改善箇所説明図

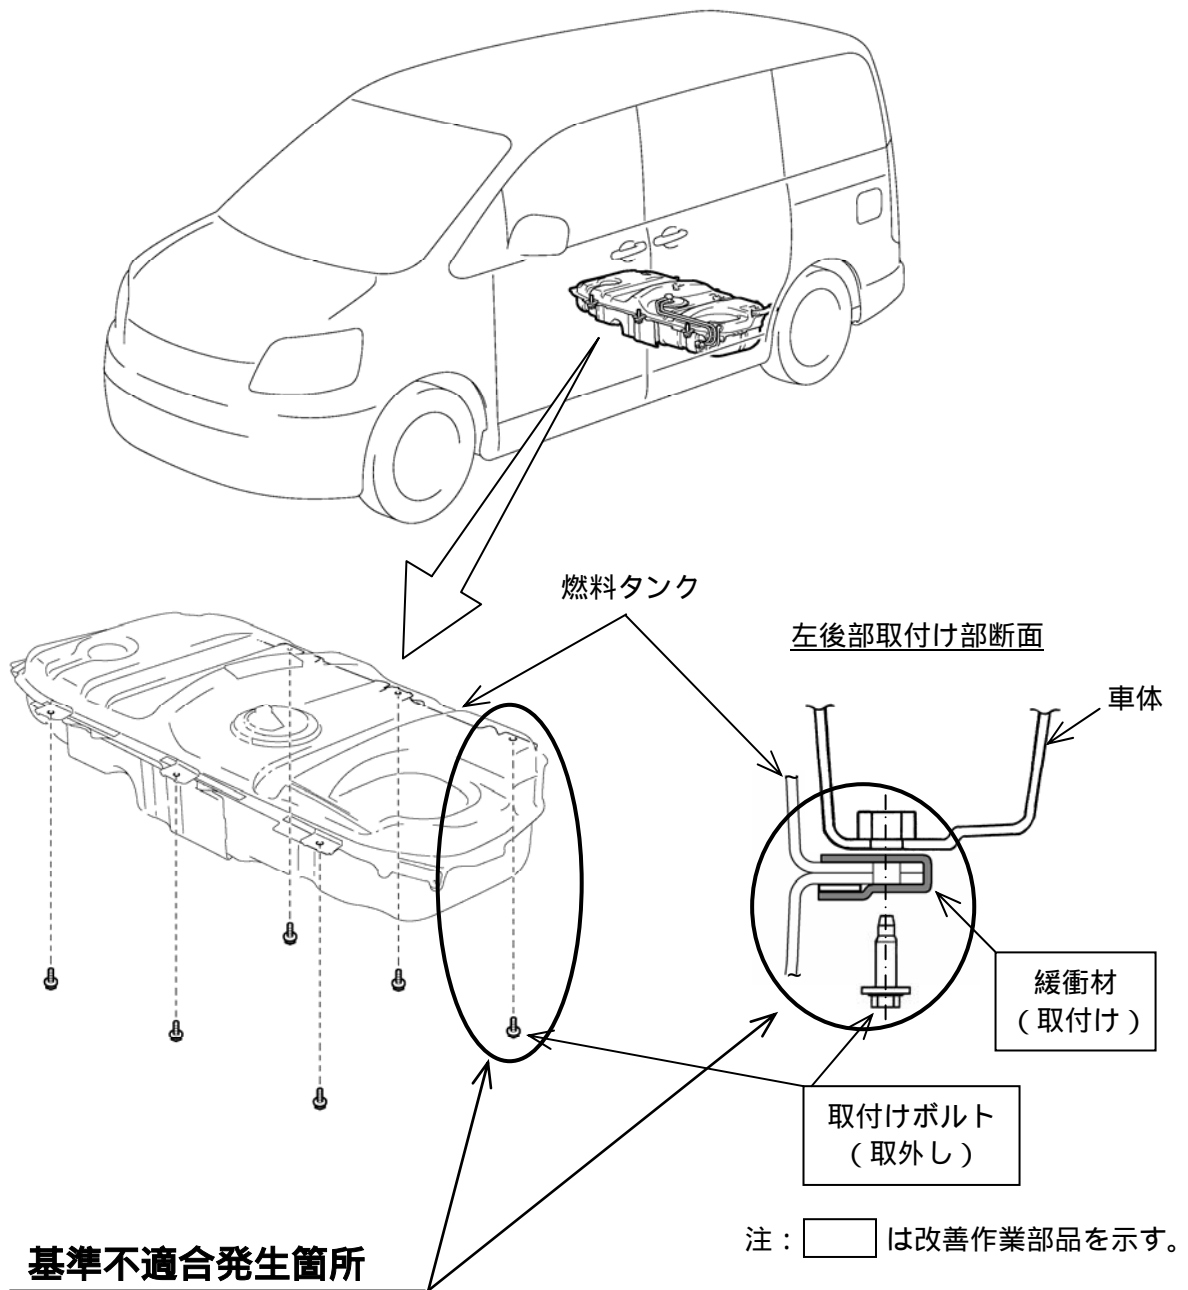
燃料タンクの車体への取付方法が不適切なため、車体が大きく擦られるような路面を繰り返し走行すると、当該タンクの左後部取付けボルト部付近に応力が集中し亀裂が発生することがある。そのため、そのままの状態で使用を続けると、亀裂が進行し、最悪の場合、燃料が漏れるおそれがある。

全車両、燃料タンク左後部の取付けボルトを取り外し、異音防止のための緩衝材を取り付けるとともに、燃料タンクを点検し、亀裂のあるものは新品の燃料タンクと交換する。
